Oppdragsnavn: Reguleringsplan masseuttak Kalberg
Oppdragsnummer: 612069-05
Møtedato: 24.02.2021
Kl.: 9-10
Sted: Teams
Referent: Christian Meyer

REFERAT ARBEIDSMØTE MED STATNETT_PLAN 0523.00_24.02.2021

I forbindelse med pågående reguleringsplan 0523.00 for masseuttak på søra Kalberg har Multiconsult gjennomført grunnundersøkelser i desember 2020, og utarbeidet en geoteknisk rapport (datert 29.01.2021). I rapporten vurderes grunnstabiliteten for den planlagte utvidelsen av masseuttaket mot øst, mot Statnett sitt etablerte massedeponi ifm. Fagrafjell- utbyggingen. Dette som oppfølging av arbeidsmøtet med Statnett og kommunen den 19.08.2020.

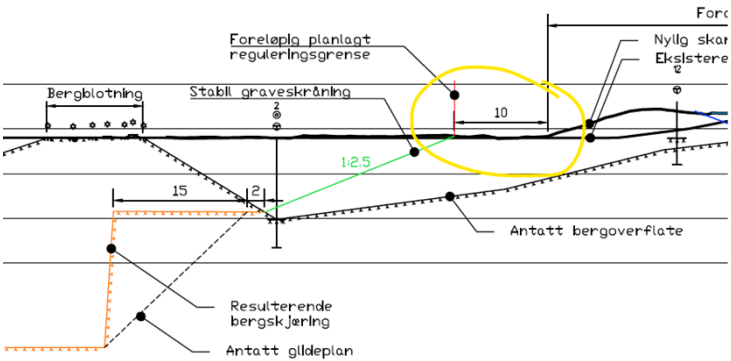
SAK	TEKST	ANSVAR	FRIST
01	Gjennomgang av geoteknisk rapport Rapporten ble gjennomgått. Statnett stilte spørsmål om støvnedfall og rystelser fra sprengninger ved Fagrafjell transformatorstasjon var beregnet. <i>Etterskrift: Rystelser fra sprengninger og støvnedfall er ikke vurdert i rapporten.</i>		
02	Gjennomgang av utkast til plangrense Utkast til plankart med ny plangrense ble gjennomgått. Formålsgrænse masseuttak følger nå linjen som i den geotekniske rapporten er vist som 'foreløpig planlagt reguleringsgrænse/ topp graveskråning'.  Figur 1: Illustrasjon som viser forslag til plankart, linjer fra geoteknisk rapport (blå linjer), opprinnelig planområde (stipla linje) og Statnett sitt massedeponi med sjetéer og fordrøyningsdam (grå linjer). Mellom masseuttak og massedeponiet foreslås det regulert et 10 m bredt belte til landbruksformål. I beltet er det også et bestemmelsesområde for å tillate etablering av avskjærende grøft, og gjerde eller sikringsvoll. Dette etter avklaring med Multiconsult i e-post 03.02.2021 fra Ragnhild Slobodinski: <i>Bekrefter at mindre inngrep som voll og avskjærende grøft kan etableres i området mellom fordrøyningsdam/sjete/deponi og topp graveskråning.</i>

Statnett meldte inn behov for driftsvei (for landbruk og som adkomstvei til fremtidig høyspentledning) i landbruksbeltet, da det ikke kan etableres driftsveier på Statnett sitt massedeponi pga. dårlig kvalitet på massene. Asplan følger dette opp videre med Statnett og grunneier, og innarbeider i planforslaget.		
03	Etterskrift Tilbakemelding fra Statnett v/ Rune Garberg, e- post datert 03.03.2021: <i>Viser til møte med dere forrige uke.</i> <i>Statnett har ikke innvendinger til den foreslått planen som er fremlagt og tar den geologiske rapporten til orientering.</i>
